### TEXT OF THE FIRST OFFICE ACTION

The present invention relates to a turbofan and a mold manufacturing the same. After the examination, the opinions are provided as follows:

邮政编码: 100101 北京市朝阳区北辰东路 8 号汇宾大厦 A0601 北京市柳沈律师事务所 肖鹂	发文日期
申请号:021025215	
申请人:LG 电子株式会社	
发明创造名称:涡轮风扇及其模具	
第一次审查意见通知书	
1. ☑应申请人提出的实审请求,根据专利法第 35 条第 1 款的规定,国家知识产权局对上述发明专利申请进行审查。 □根据专利法第 35 条第 2 款的规定,国家知识产权局决定自行对上述发明专利申请进行审查。  2. ☑申请人要求以其在:  □	
☑原始申请文件。 □审查是针对下述申请文件的申请文件。 □审查是针对下述申请文件的 项、说明书第一项、说明书第一年 月 日提交的权利要求第一年 月 日提交的权利要求第一年 月 日提交的权利要求第一年 月 日提交的说明书摘要,年 月 日提交的说明书摘要,年 月 日提交的说明书摘要,年 月 日提交的说明书摘要,年 月 5. □本通知书是在未进行检索的情况下作出的。 ☑本通知书是在进行了检索的情况下作出的。 ☑本通知书引用下述对比文献(其编号在今后的审查过程中继续沿用编号 文件号或名称 公开日期(或抵集号)	页、附图第 页; 页、附图第 页、附图第 页、附图第 页、附图第 页,
6. 审查的结论性意见:

# CENTRIFUGAL MULTIBLADE FAN AND ITS MANUFACTURE

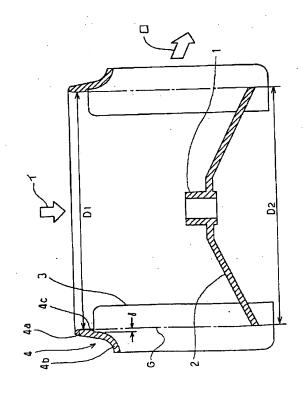
- 1. The Claim 1 does not possess novelty as prescribed in Article 22, paragraph 2 of the Patent Law of China. The reference 1 discloses a centrifugal multiblade fan and its manufacture, with the following technical features: "said fan impeller comprises: a hub coupled with a rotational shaft of a driving device; a plurality of blades installed at a circumference of the hub radially; a shroud at an opposite side to the hub so as to be coupled with a plurality of the blades wherein the blades are placed between the shroud and the hub, and wherein the hub, blades, and shroud are formed in one body and that the shroud comprises a first extension protruding to extend from a coupling part with a leading edge of each of the blades in an inward radial direction of the rotational shaft and a second extension extending axially (extending straightly) from the first extension in a direction of the rotational axis toward a side opposite to the hub" (referring to Figure 1 of said reference). It is seen that the reference 1 has disclosed all the technical features of said claim. The technical solution of the reference 1 and that of said claim belong to a same technical field and can produce the Therefore, the technical solution of said claim does not same technical effect. possess novelty.

outer diameter of the hub". The reference 1 has disclosed the first technical solution (referring to Figures 1 and 3 of the reference); the second technical solution is an equivalent technical solution to the first technical solution, and the two can produce totally same technical effect. Taught by the first technical solution disclosed in the reference 1, it is easy for those skilled in the art to think of "a minimum inner diameter of the shroud is longer than a maximum outer diameter of the hub". Therefore, when the Claim 2 it refers to does not possess inventiveness, the technical solution of said dependent claim does not possess inventiveness as prescribed in Article 22, paragraph 3 of the Patent Law of China.

- 1. 权利要求1不符合第22条第2款规定的新颖性。对比文件1公开了一种离心式多叶片风扇及其制造方法,并具体公开了以下技术特征"该风扇叶轮包括与驱动装置的转轴相连的轮毂; 径向地安装在轮毂圆周上的多个叶片; 位于轮毂相对侧的与多个叶片联接的罩, 其中叶片位于罩和轮毂之间,并且轮毂、叶片和罩形成一体,其中罩包括第一延伸部分,从与各叶片进气边的连接部分开始在转轴径向向内的方向延伸; 第二延伸部分,从第一延伸部分开始在转轴的方向上向着轮毂相对一侧沿轴向地延伸(笔直地延伸)"(参见该对比文件的附图1)。由此可见,对比文件1已经公开了该权利要求的全部技术特征,且对比文件1所公开的技术方案与该权利要求所要求保护的技术方案属于同一技术领域,并能产生相同的技术效果,因此该权利要求所要求保护的技术方案不具备新颖性。

- 3. 权利要求3不符合专利法第22条第3款规定的创造性。该权利要求要求保护两种技术方案,即"……,罩盖的最小内径等于轮毂的最大外径"和"……,罩盖的最小内径大于轮毂的最大外径",其中对比文件1已经披露了第一种技术方案(参见该对比文件的附图1和3),而第二种技术方案与第一种技术方案为等同的技术方案,其两者所产生的技术效果完全一样,本领域的技术人员在对比文件1所披露的第一种技术方案的教导下很容易将想到将"罩盖的最小内径大于轮毂的最大外径"。因此,当其引用的权利要求2
